poprawka nr 1

do projektu uchwały według druku numer 2730
do miejscowego planu zagospodarowania przestrzennego
„PIASTA KOŁODZIEJA”

W załączeniu:
- załącznik graficzny nr 1

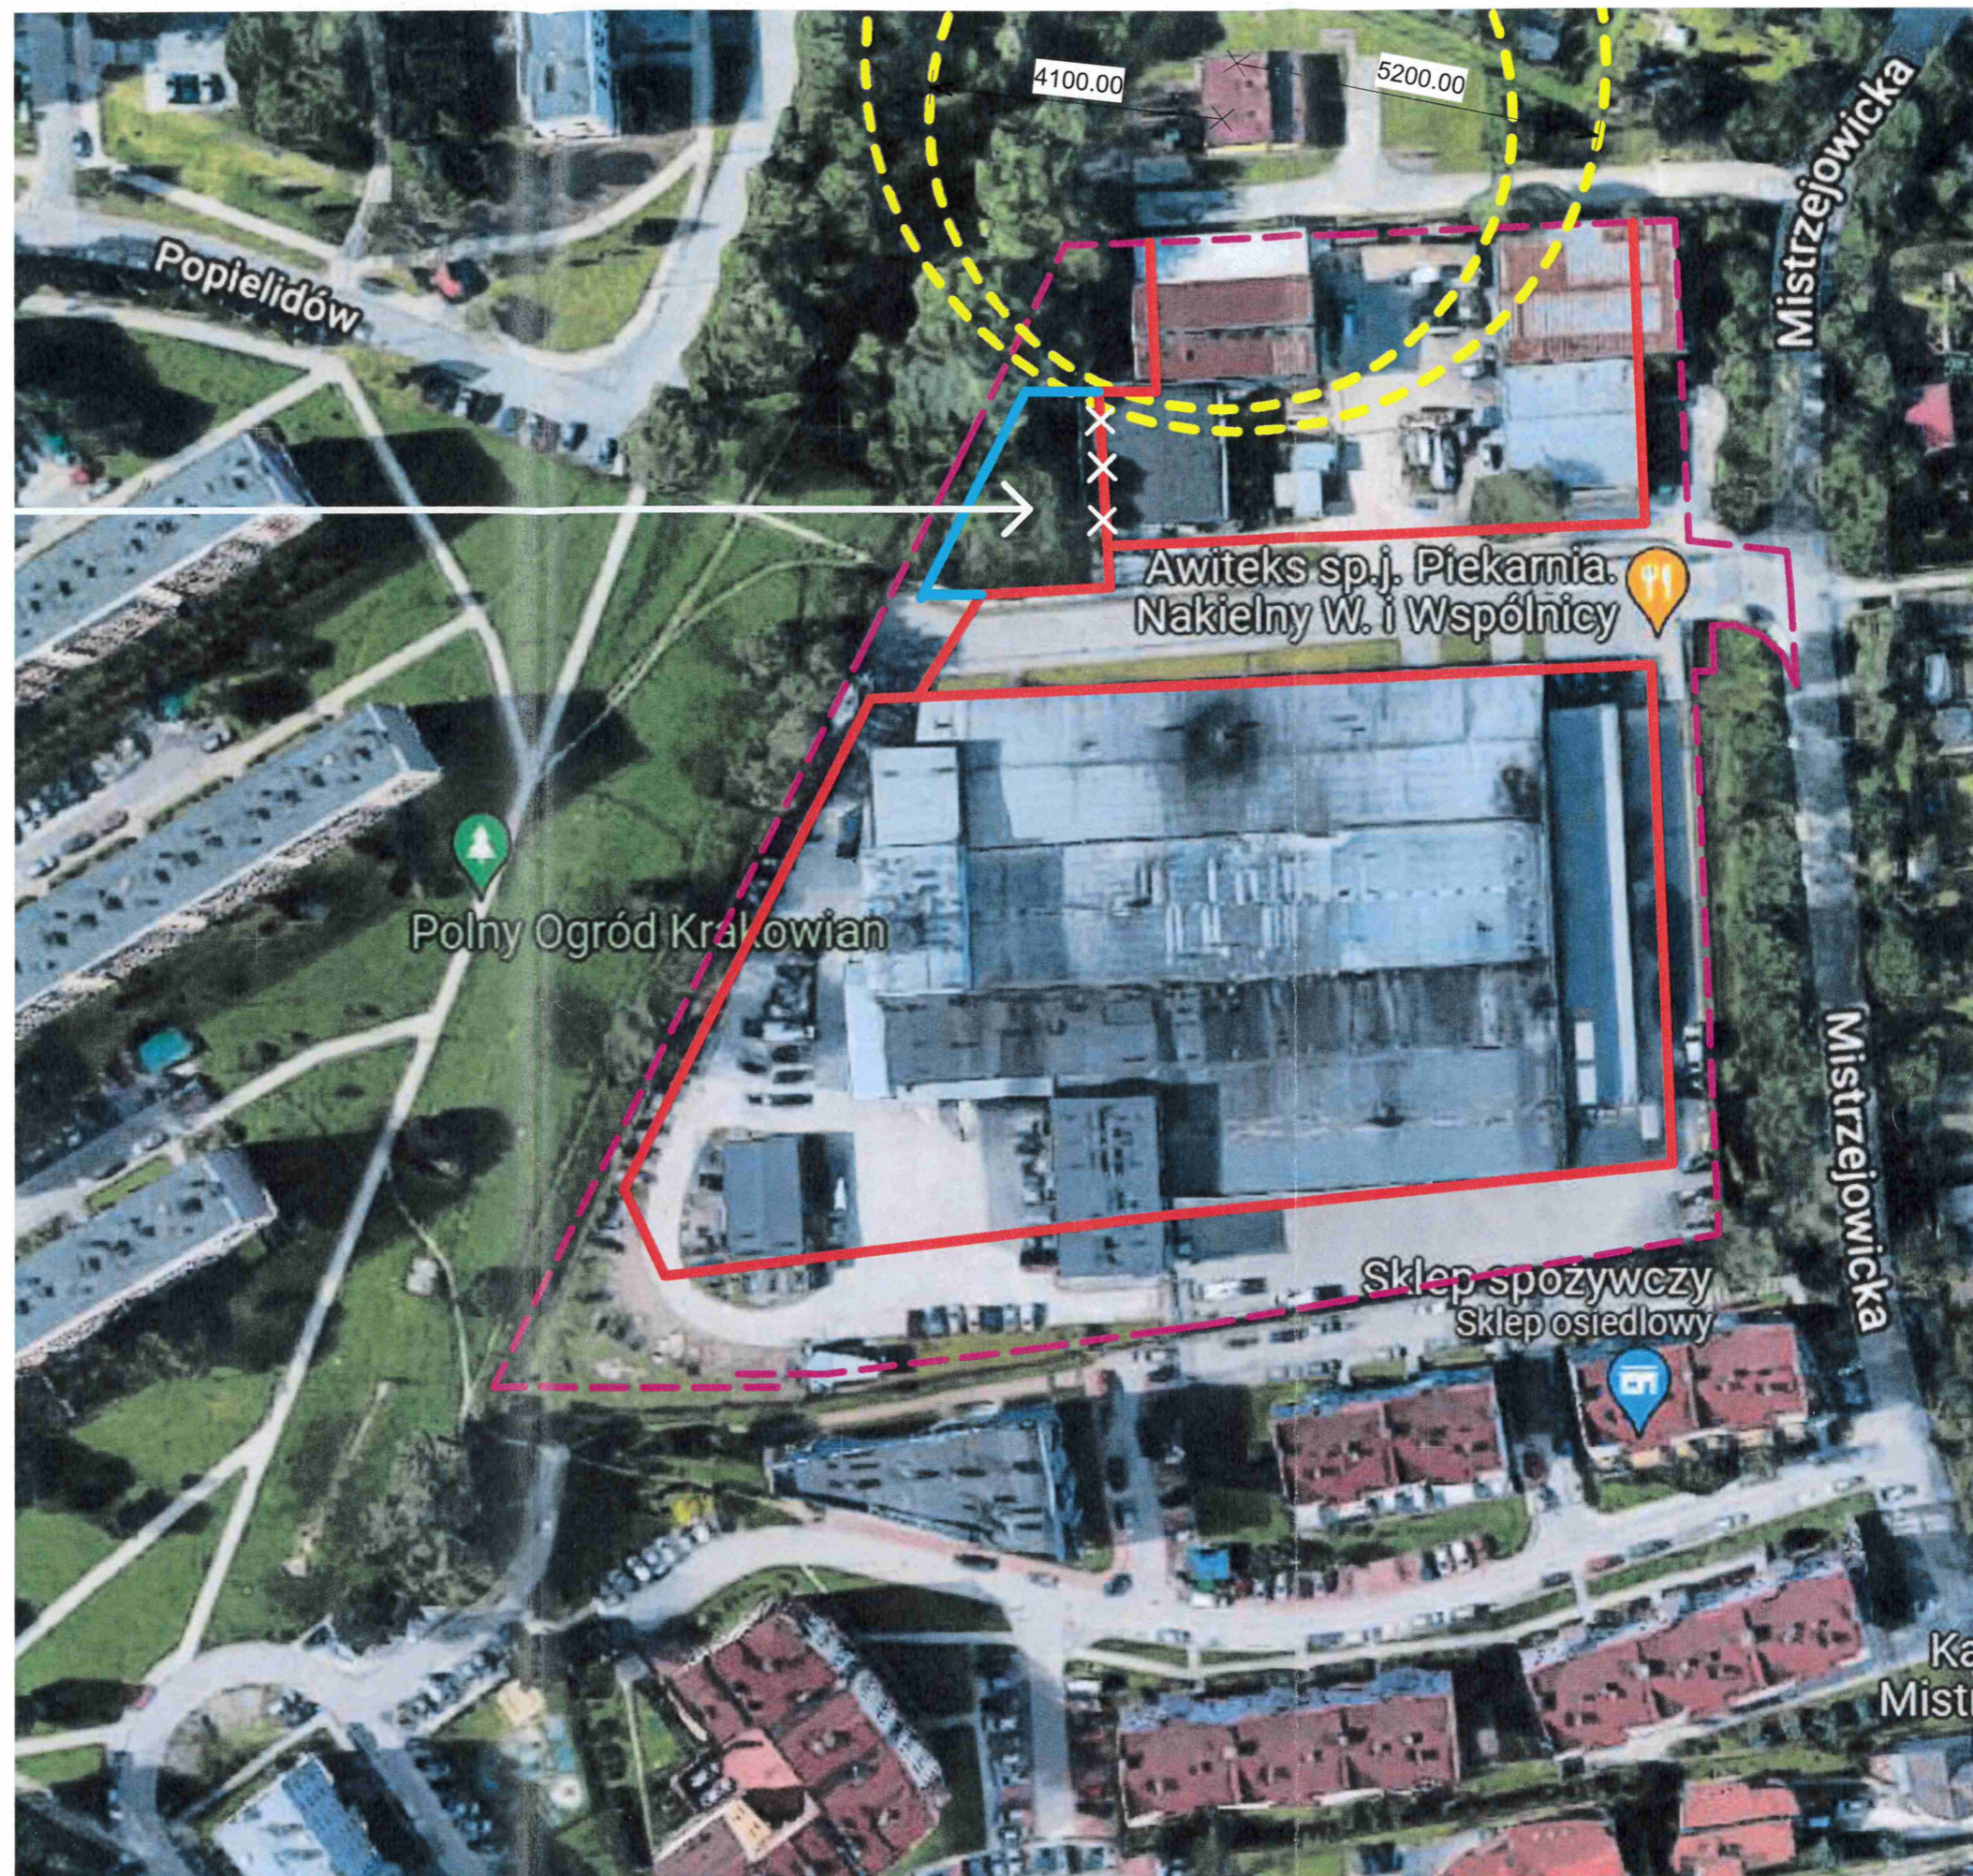
Wnioskuje o korektę linii zabudowy w zakresie jak na załączniku graficznym (załącznik nr 1), wynikającej z infrastruktury technicznej znajdującej się na wnioskowanym terenie przeznaczonej do rozbiórki (zbiornik na wodę). Zbiornik należy rozebrać ze względu na możliwość katastrofy budowlanej. Powstała dodatkowa przestrzeń pod zabudowę pozwoli na właściwe zagospodarowanie terenu znacząco ograniczonego strefą zagrożenia wybuchem gazu.

ZBIORNIK NA WODĘ DO ROZBIÓRKI
